KAMIENICA PRZY UL. GRODZKIEJ 1

RZUT PARTERU
- USŁUGA NA WYNAJEM, HALL I WC DLA NPS
SKALA 1:50

DOKUMENTACJA
POWYKONAWCZA

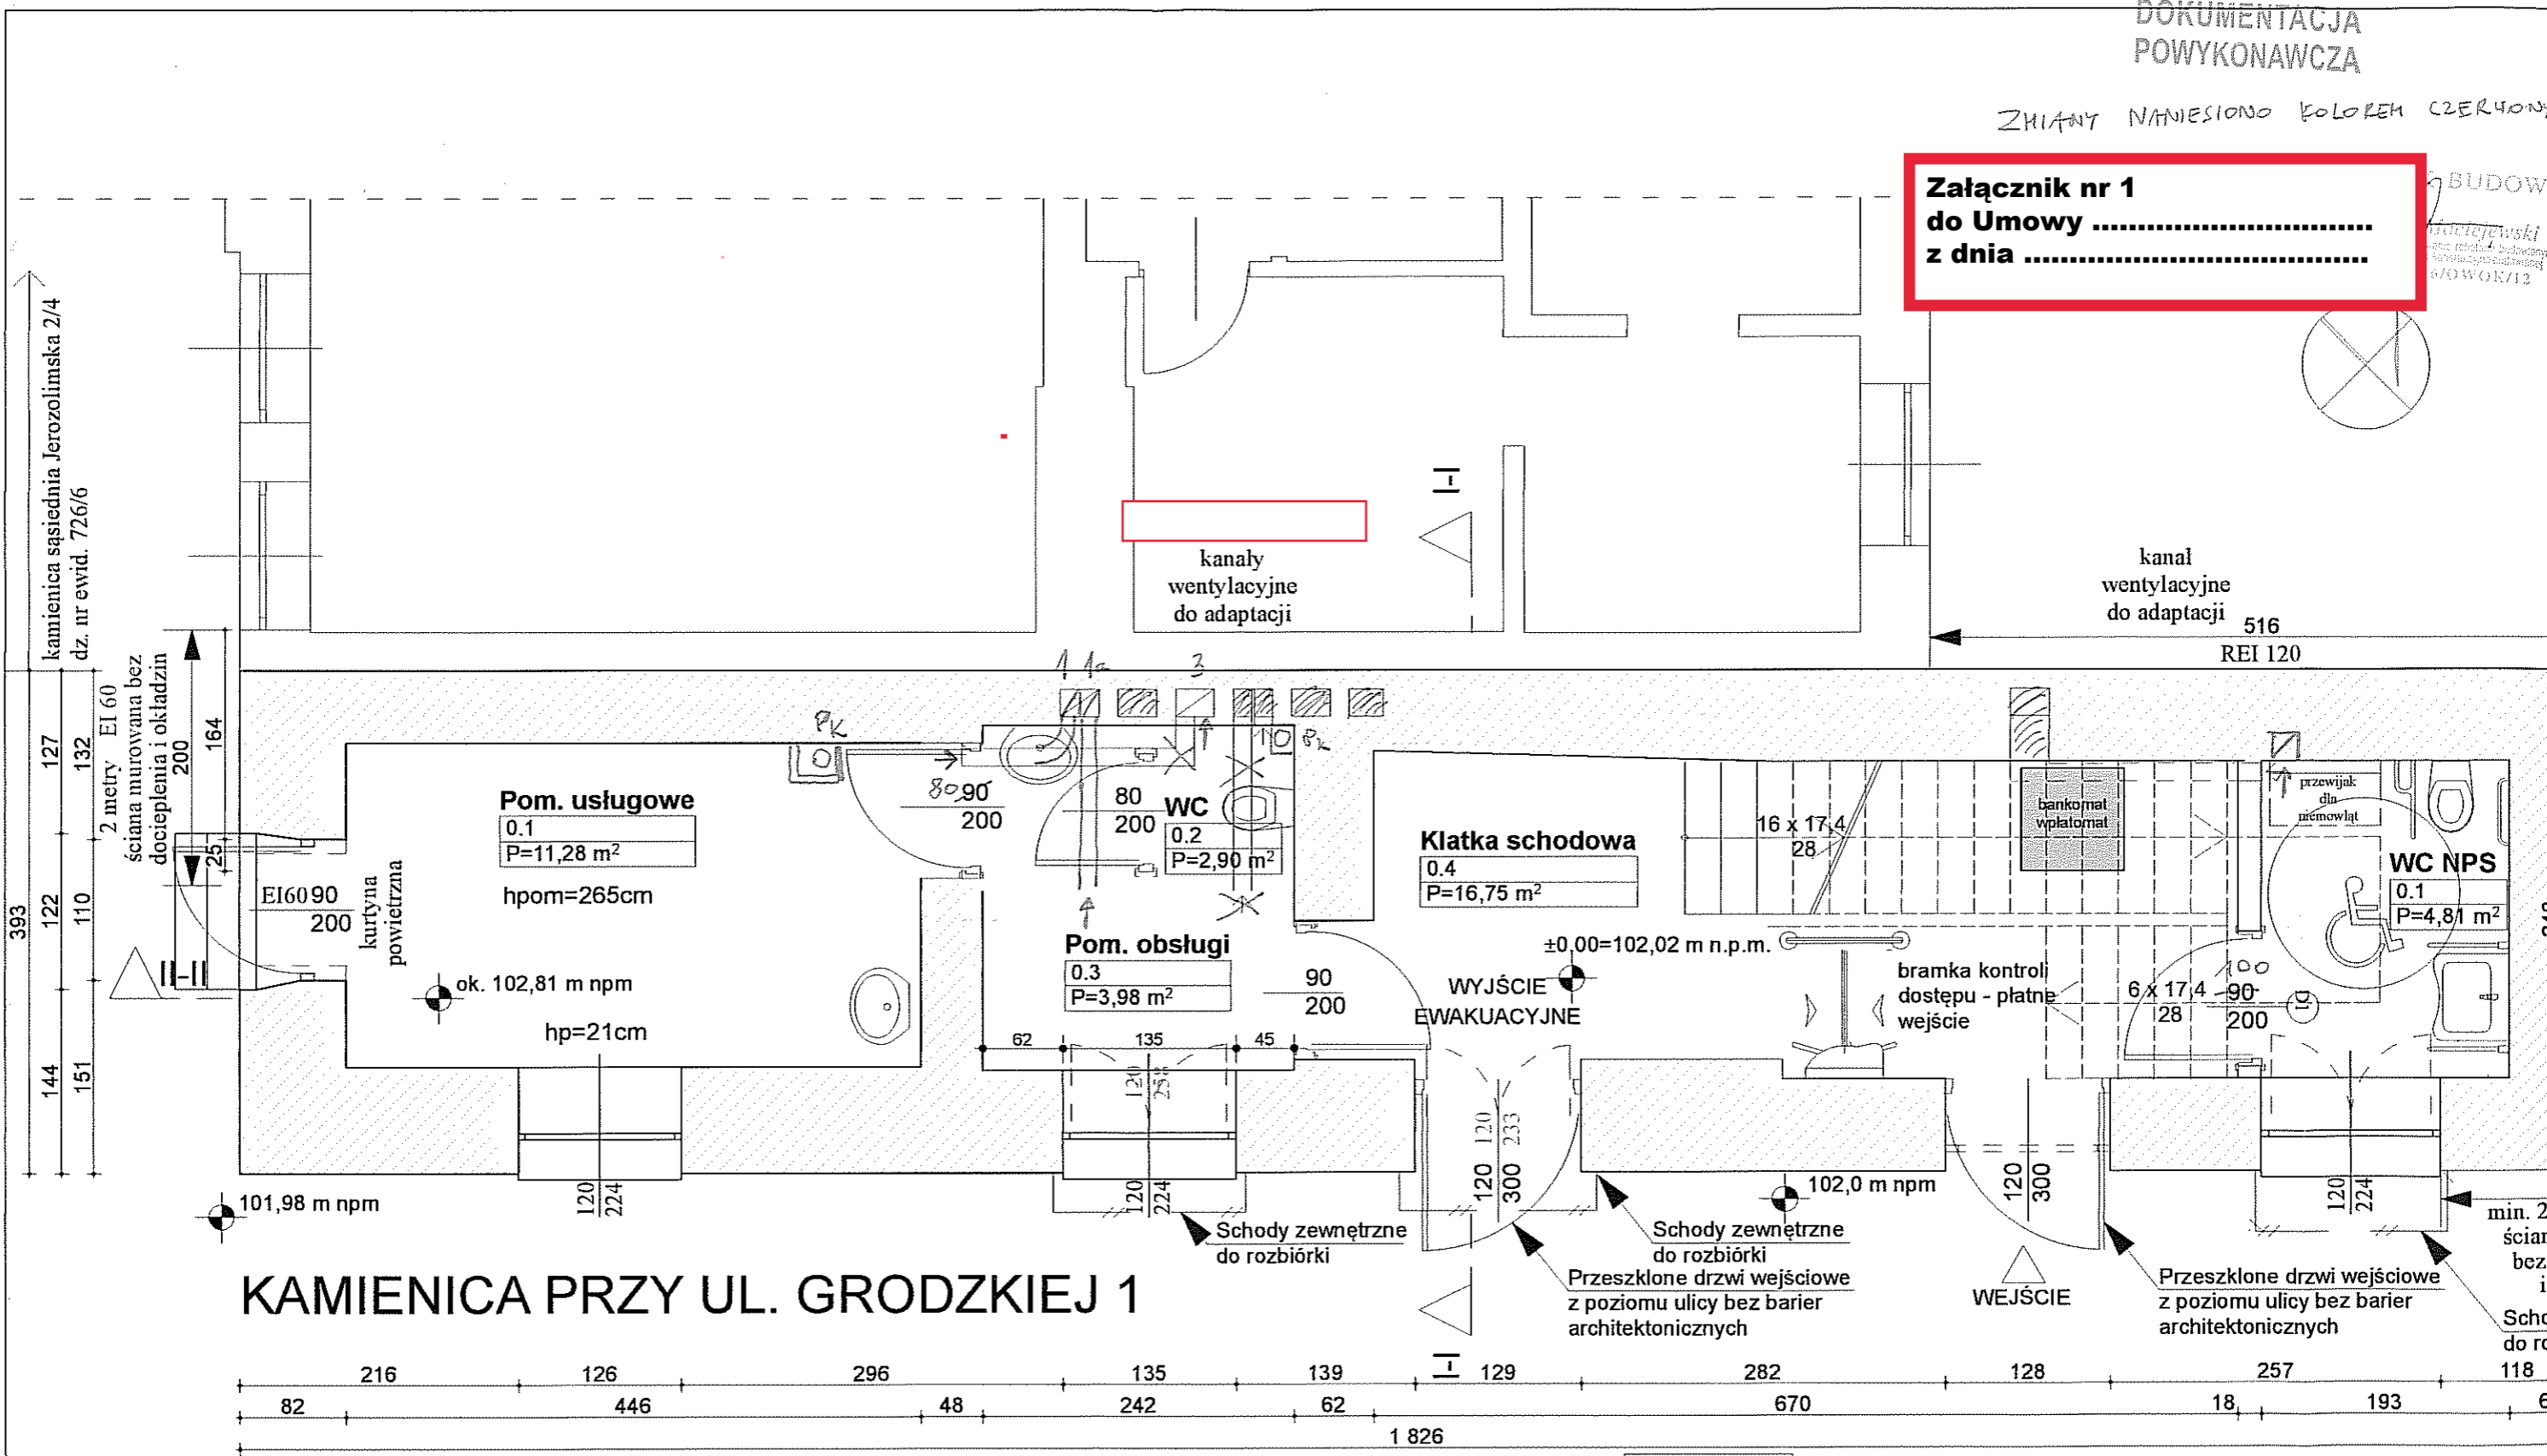
Zmiany mają charakter nieistotny

RZUT I PIĘTRA
- UMYWALNIE, TOALETY I PRYSZNICE DAMSKIE
SKALA 1:50

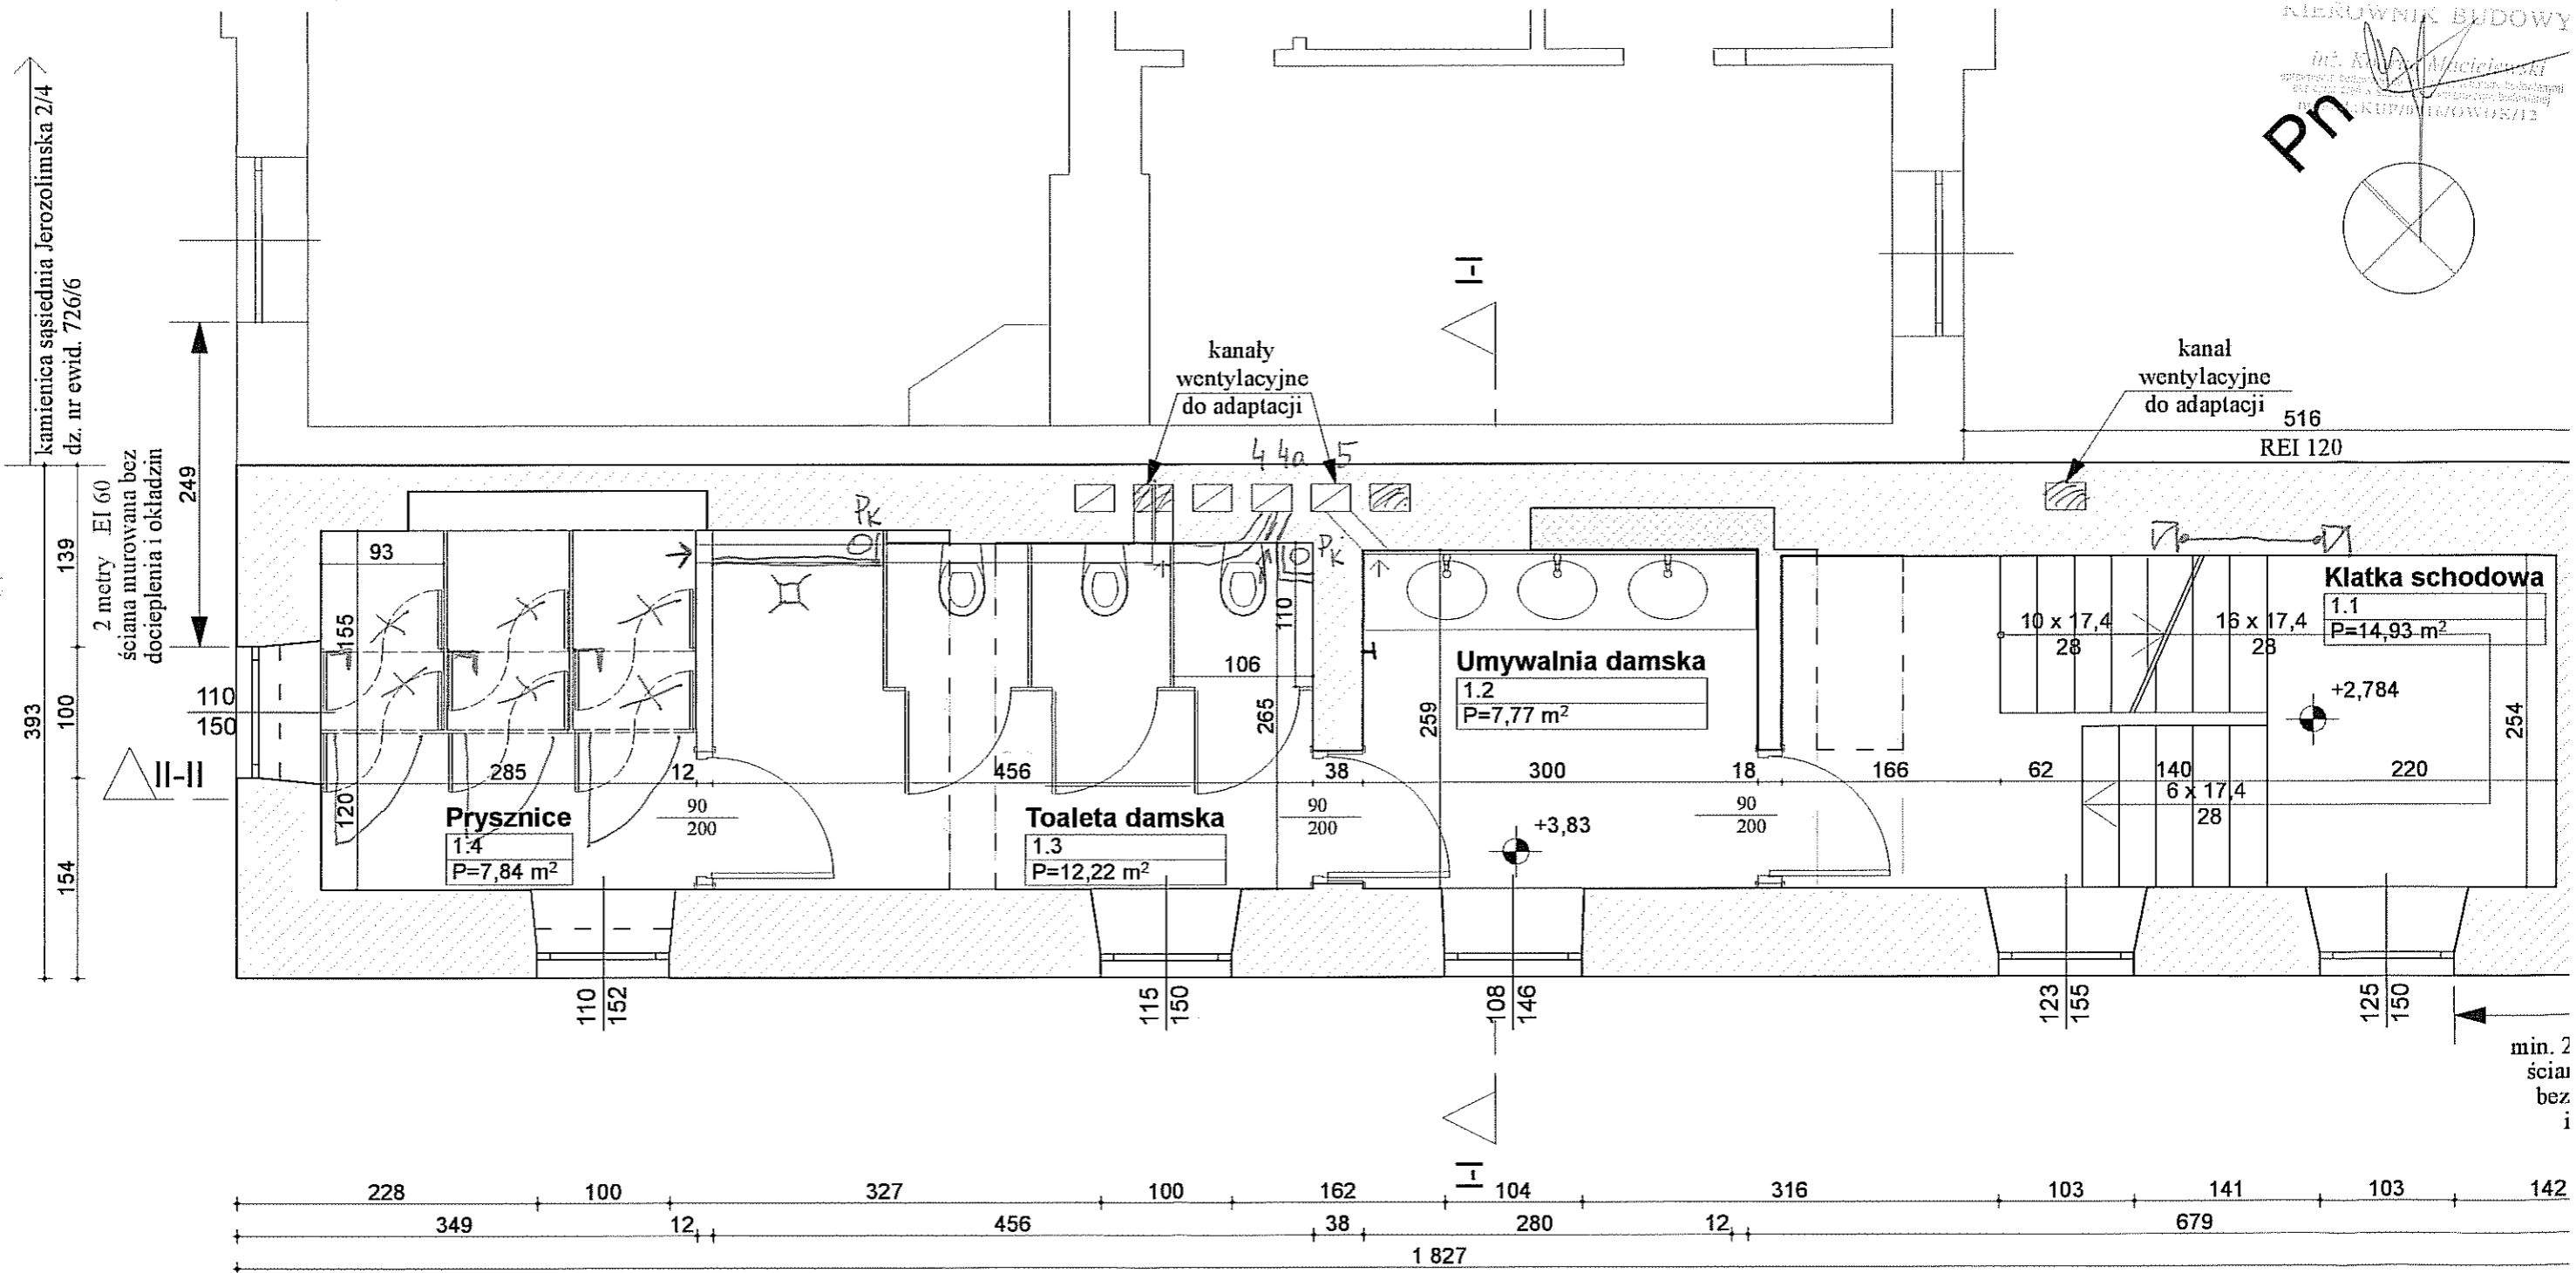
ZMIANY NAWIĘDZONO KOLOREM CZE

Zmiany mają charakter nieobowiązujący.

RZUT II PIĘTRA
- UMYWALNIE, TOALETY I PRYSZNICE MĘSKIE
SKALA 1:50

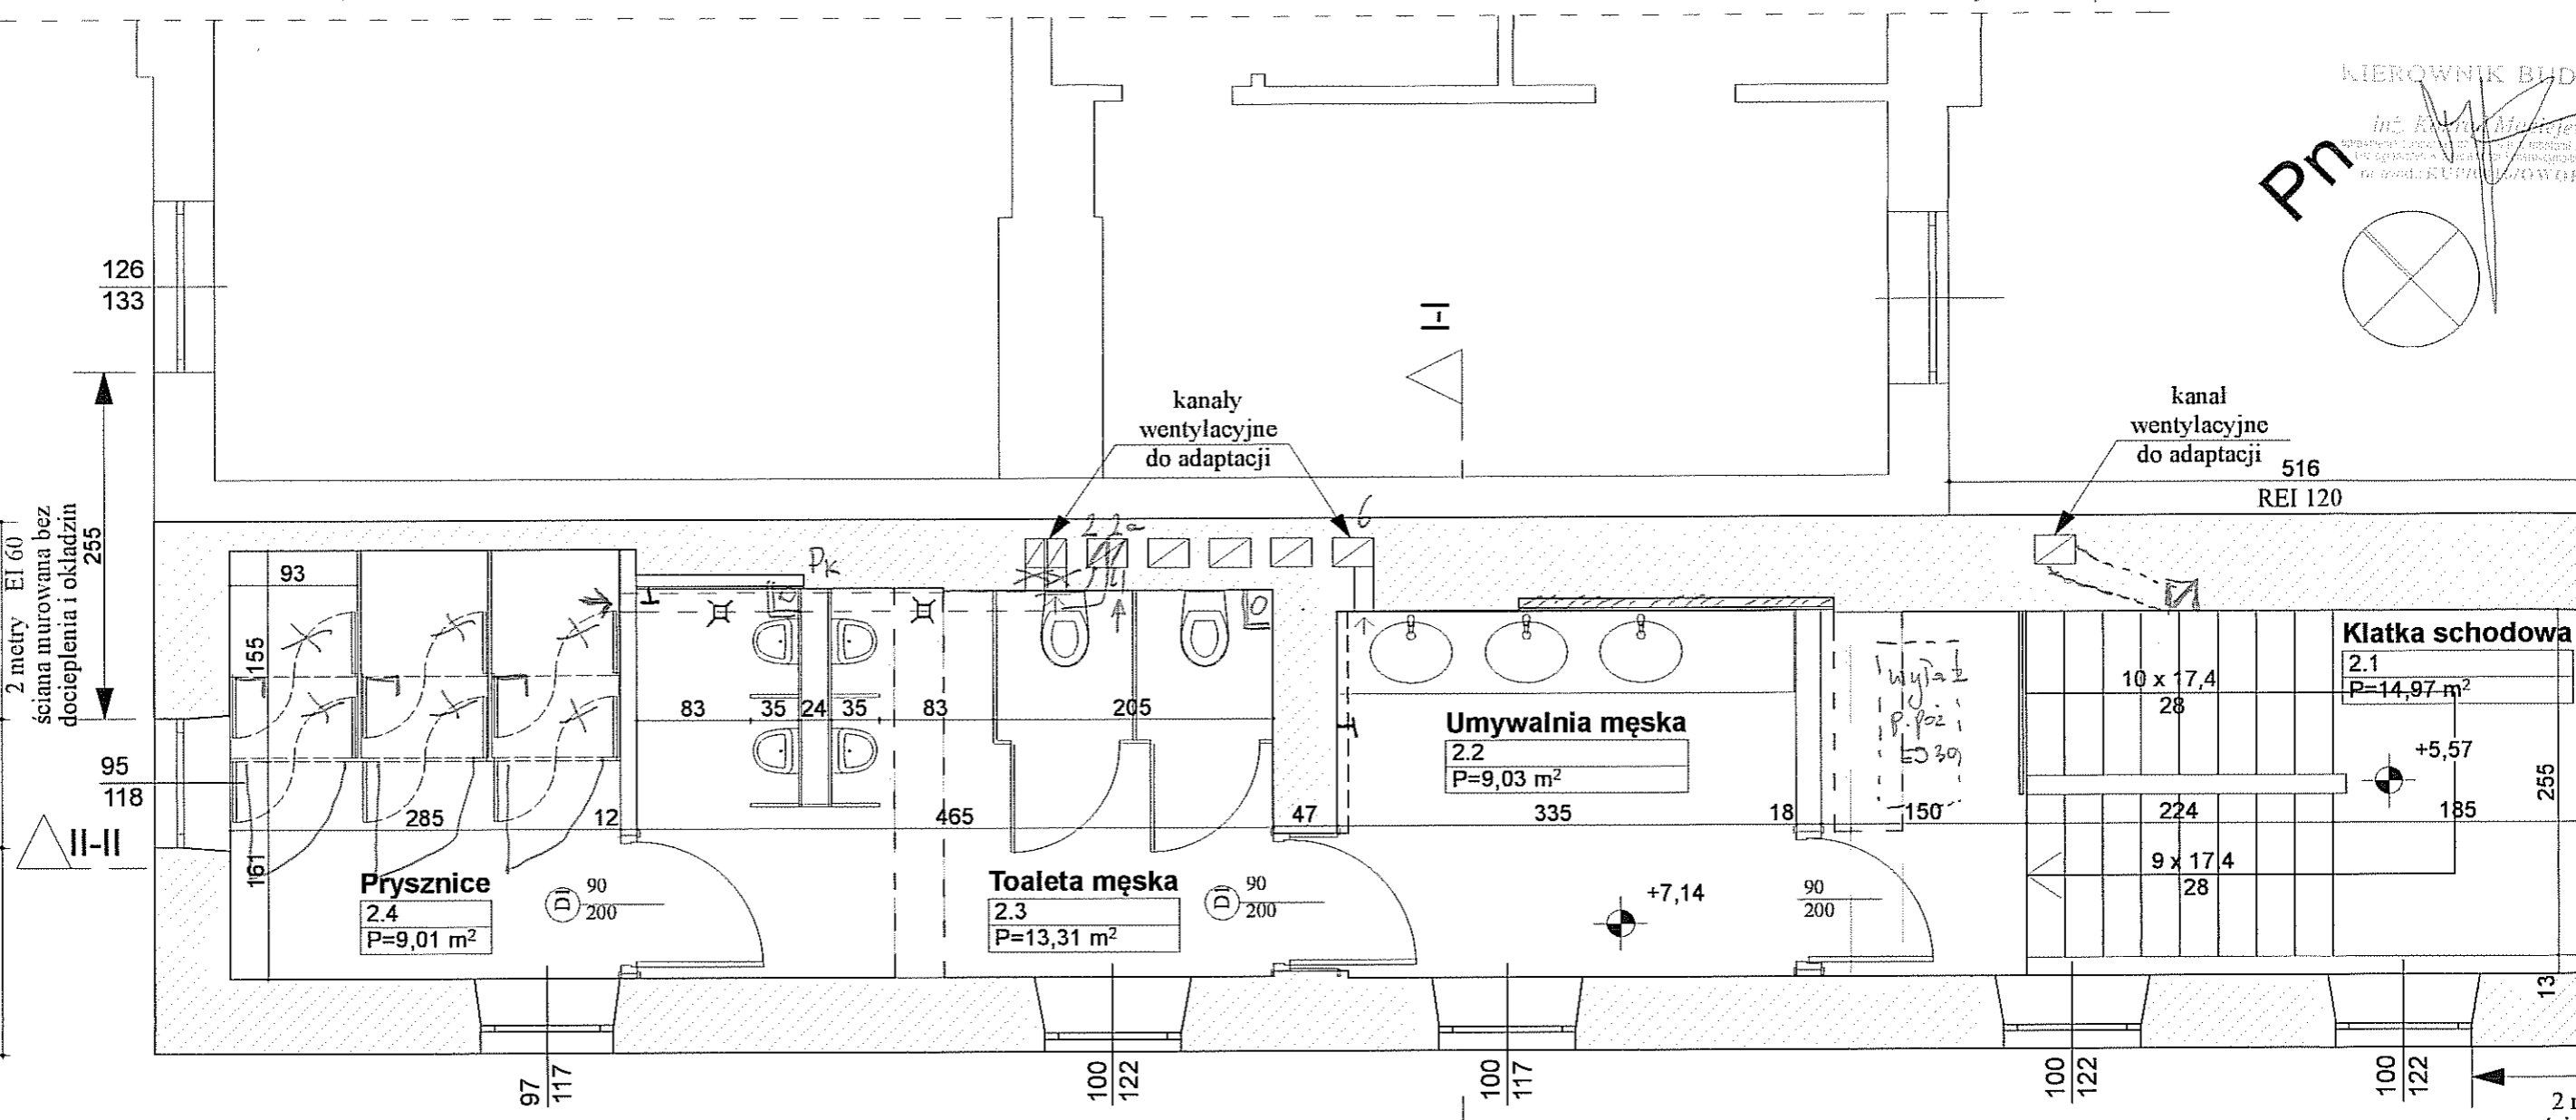
ZMIANY NAWIESIONO KOLOREM CZE

Zmiany projektu
cherebiter mieislony
